Dotyczy: **Budowa sali gimnastycznej w Jeziorkach.**

Pytania i odpowiedzi do postępowania 2

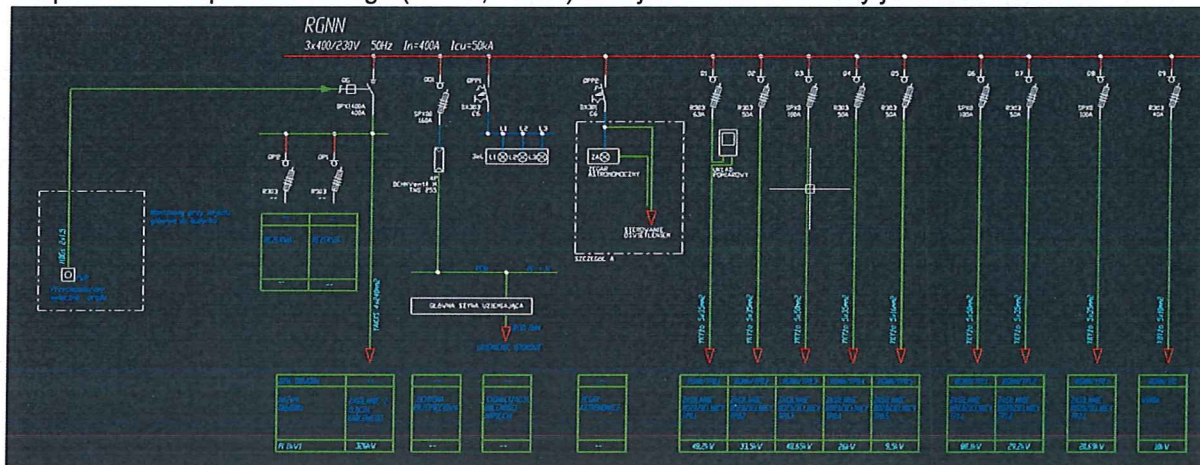
Proszę o wyjaśnienie w sprawie zakresu prac branży elektrycznej i teletechnicznej, ponieważ załączone przedmiary nie zawierają całości prac i materiałów w stosunku do załączonej dokumentacji?

Załączona dokumentacja obejmuje całą inwestycję, natomiast postępowanie przetargowe dotyczy trzeciego etapu -Sali gimnastycznej z łącznikiem. Prace związane z budową przedszkola i szkoły są zakończone a obiekty oddane do użytkowania. Załączone przedmiary uwzględniają tylko trzeci etap czyli salę gimnastyczną z łącznikiem.

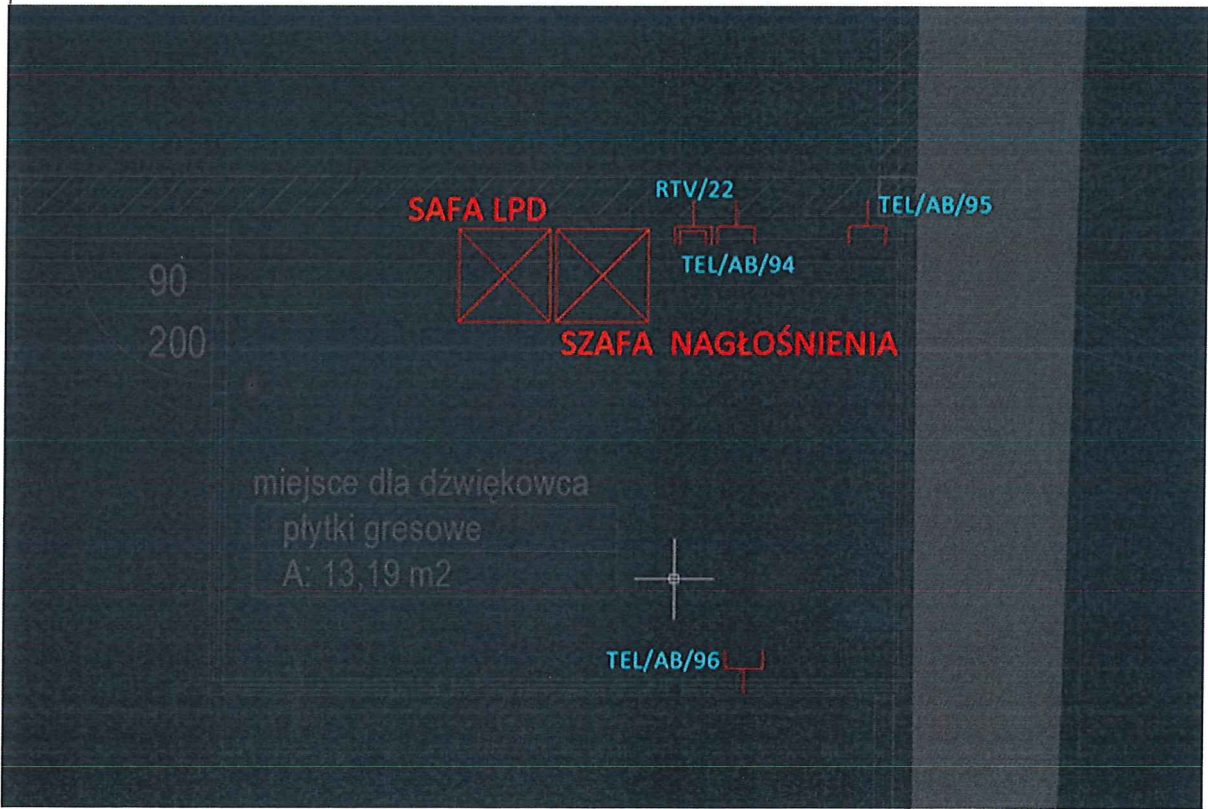
W przedmiarach dotyczących okablowania strukturalnego brakuje szafy dystrybucyjnej, paneli krosowych i paneli światłowodowych. Prosimy o uzupełnienie przedmiarów o brakujące elementy.

Uzupełniono:
